BOLETIM TÉCNICO

BT0240

Assunto: Empenamento da Porta Zyrium
Modelos: BRG39A/ BRG39ECA/ BRF41
Marca: Brastemp

Fig.01

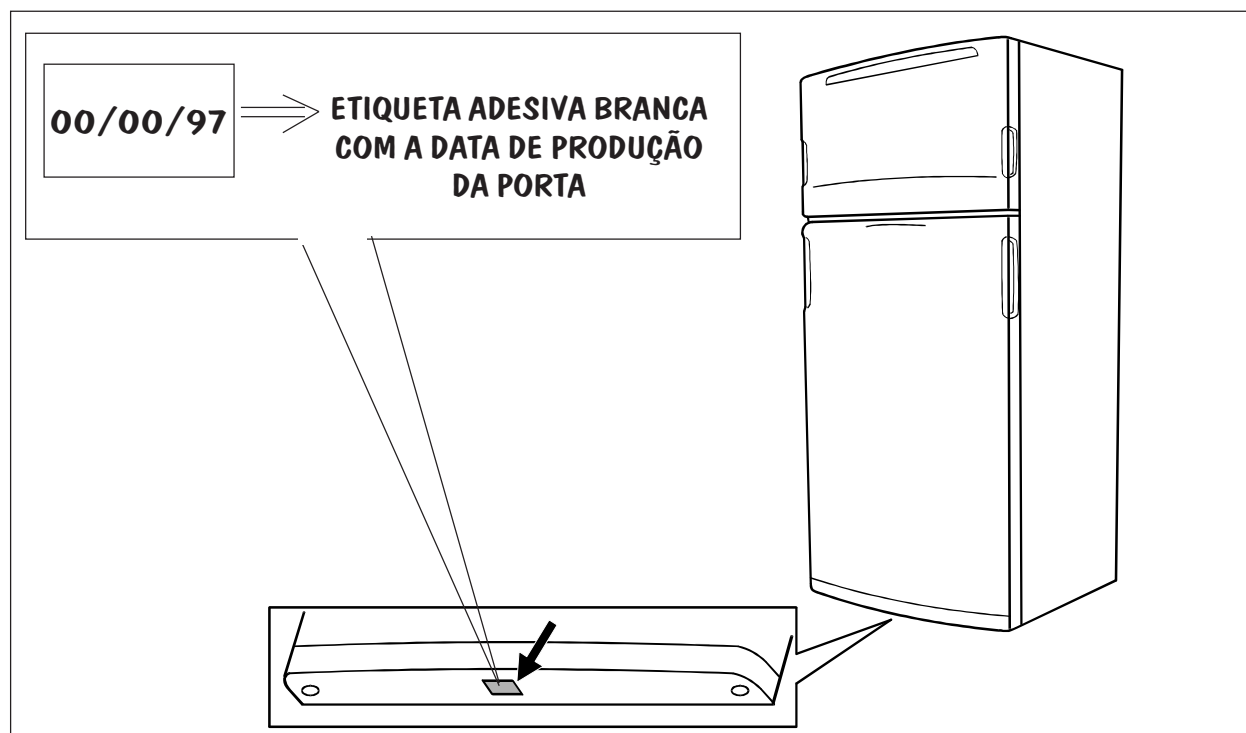
Estas novas Portas são diferenciadas das produzidas anteriormente pela data de produção inscrita numa ETIQUETA ADESIVA BRANCA (SOMENTE BRANCA), fixada à parte inferior da mesma (vide figura 01).
